**CCR-VIA -- COMITATO DI COORDINAMENTO REGIONALE PER LA
VALUTAZIONE D'IMPATTO AMBIENTALE**

Giudizio n° 2842 del 09/11/2017

Oggetto Realizzazione e gestione di un impianto di messa in riserva R13 e riciclo/recupero R5 di rifiuti ceramici ed inerti.

Verifica di assoggettabilità a VIA
SANTILLI CARLO FILIPPO - Realizzazione di un impianto di messa in riserva R13 e riciclo/recupero R5 di rifiuti ceramici ed inerti - San Benedetto Dei Marsi.

Fig. 8 – Layout d'impianto, in blu l'area impermeabilizzata (da "Elaborato grafico" allegato allo SPA)

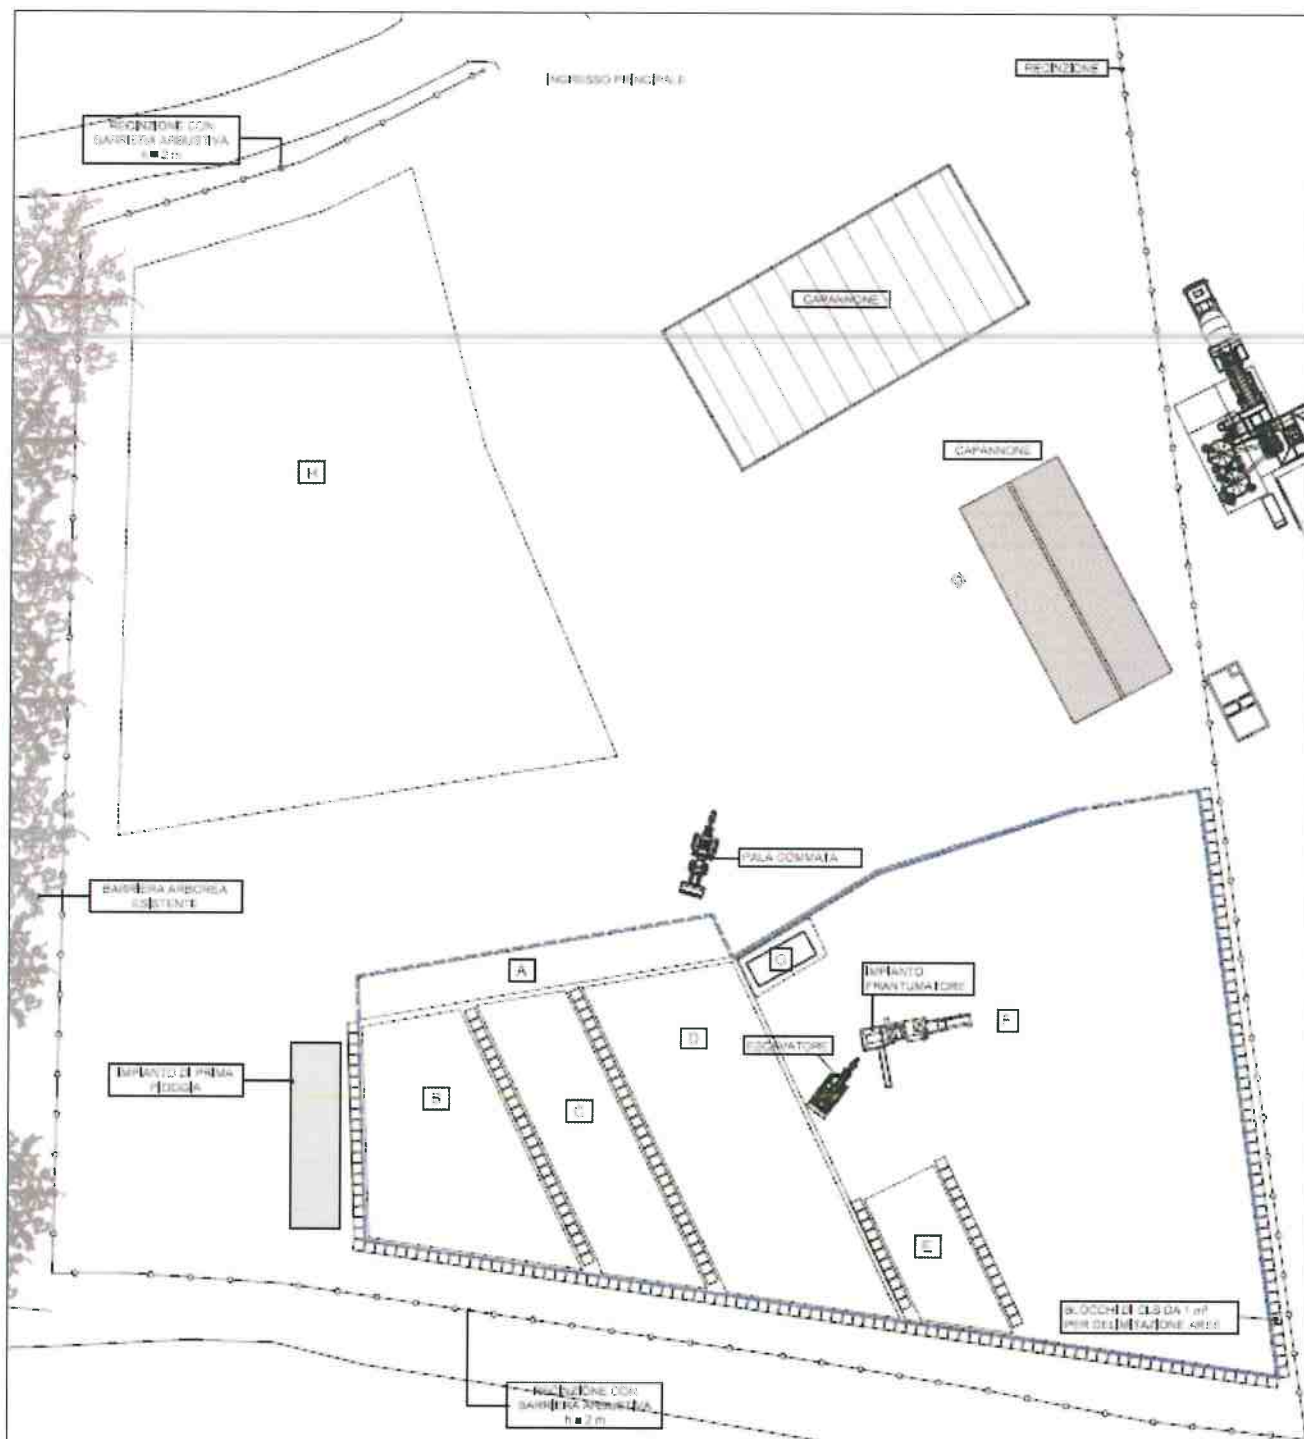
- è necessario dividere in maniera idonea le attività di recupero rifiuti rispetto all'attività limitrofa di produzione di calcestruzzi;
- al fine di mitigazione ambientale, deve essere realizzata una fascia di alberatura di alto fusto (pioppi cipressini);

- l'azienda deve realizzare un sistema di regimazione delle acque meteoriche che dilavano le materie che hanno cessato la qualifica di rifiuto che ne garantisca il contenimento, evitando così la dispersione di fango;

Fig. 13 – Impianto di abbattimento polveri diffuse (da “Elaborato grafico” allegato allo SPA)

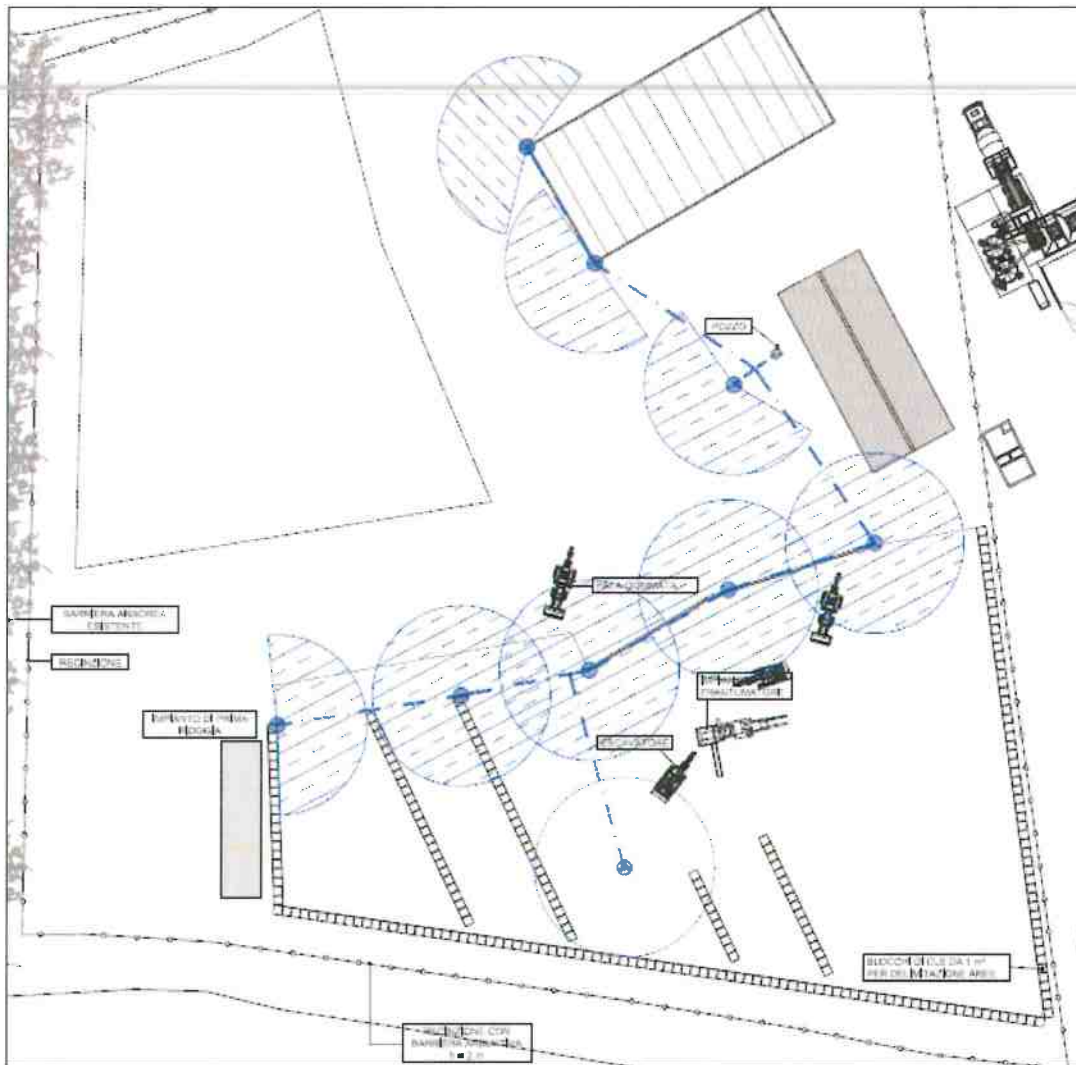
- deve essere implementato l'impianto di abbattimento delle polveri al fine di garantire la copertura di tutta l'area di impianto, in particolare si dovrà prevedere l' estensione dell'impianto di bagnatura anche ai cumuli di materia che ha cessato la qualifica di rifiuto e a tutti i cumuli di materiale polverulento, installando contatori per verificare gli effettivi consumi idrici;
